**AVIS RELATIF À LA PROTECTION
CONTRE LES EVENTUELS EFFETS NOCIFS ET NUISANCES
PROVOQUÉS PAR LES RAYONNEMENTS NON IONISANTS
GÉNÉRÉS PAR DES ANTENNES ÉMETTRICES STATIONNAIRES**

Commune : CHARLEROI - Exploitant : PROXIMUS

Référence exploitant : 71BCO_01

Rapport n° 1746 / 2024

Figure 1 : Vue en plan des lieux de séjour et des points de contrôle

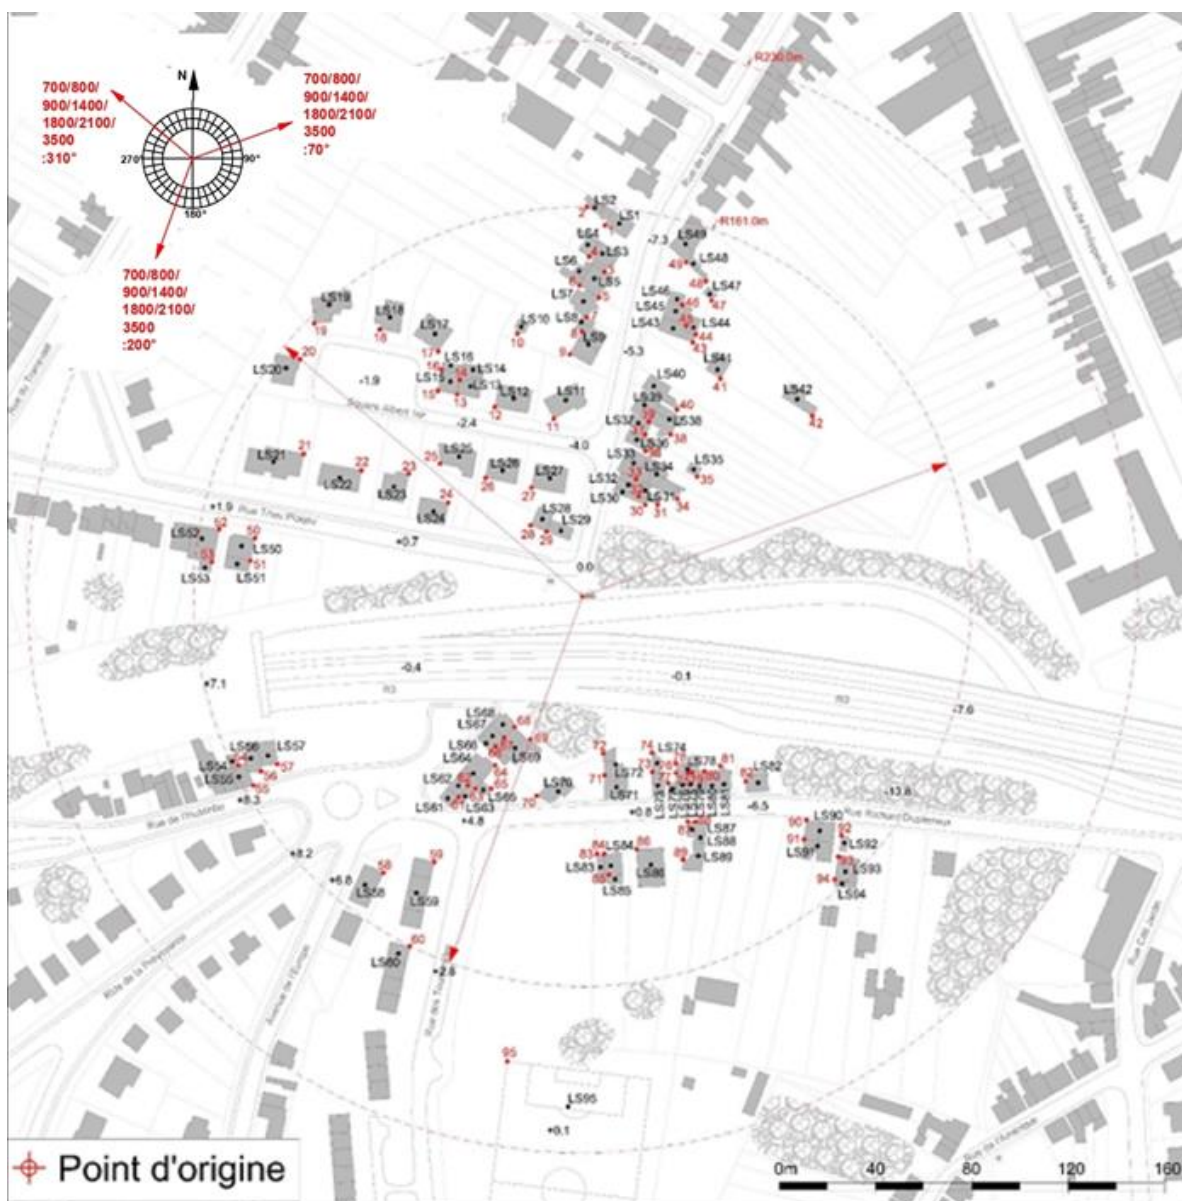
Les fréquences d'émission, la puissance rayonnée par chacune des antennes et leur gain permettent de déterminer le rayon de la zone à analyser. Tout dépassement de la limite par installation est exclu en dehors de cette zone. Le tableau 2 reprend les 35 LS² pour lesquels l'indice d'exposition est le plus élevé. Les différentes colonnes indiquent :

- le numéro du point de contrôle repris sur un des plans de la figure 1;
- le numéro du LS dans lequel se trouve le point de contrôle de la 1^{ère} colonne ;
- l'atténuation d'obstacle prise en compte pour le calcul de l'indice d'exposition dans le LS ;
- le résultat du calcul de l'indice d'exposition.

N° point de contrôle	LS	Atténuation (dB)	Indice d'exposition relatif à la limite par installation IE_i
67	LS67	3,0	0,615
68	LS68	3,0	0,599
64	LS64	3,0	0,446
66	LS66	3,0	0,413
65	LS65	3,0	0,368
23	LS23	3,0	0,350
25	LS25	3,0	0,349
70	LS70	3,0	0,345
63	LS63	3,0	0,335
62	LS62	3,0	0,331
69	LS69	3,0	0,316
61	LS61	3,0	0,286
71	LS71	3,0	0,264
24	LS24	3,0	0,258
12	LS12	3,0	0,246
22	LS22	3,0	0,243
13	LS13	3,0	0,237
15	LS15	3,0	0,229
14	LS14	3,0	0,200
16	LS16	3,0	0,188
73	LS73	3,0	0,188
83	LS83	3,0	0,179
59	LS59	3,0	0,179
84	LS84	3,0	0,176
17	LS17	3,0	0,164
21	LS21	3,0	0,159
26	LS26	3,0	0,153
85	LS85	3,0	0,146
11	LS11	3,0	0,146
86	LS86	3,0	0,144
95	LS95	0,0	0,143
18	LS18	3,0	0,137
42	LS42	3,0	0,136
76	LS76	3,0	0,131
58	LS58	3,0	0,129

En ce qui concerne les antennes de l'installation mentionnées dans le tableau 1, la distance maximale à laquelle la limite pourrait être atteinte, à l'extérieur, est égale à 78,2 m. S'il n'y a pas de LS à une distance inférieure, les antennes respectent forcément la limite d'immission.

Dans le cas des LS situés à l'intérieur des bâtiments, une atténuation d'obstacle est prise en compte et il en résulte que la distance maximale à laquelle la limite pourrait être atteinte se réduit à 55,4 m.
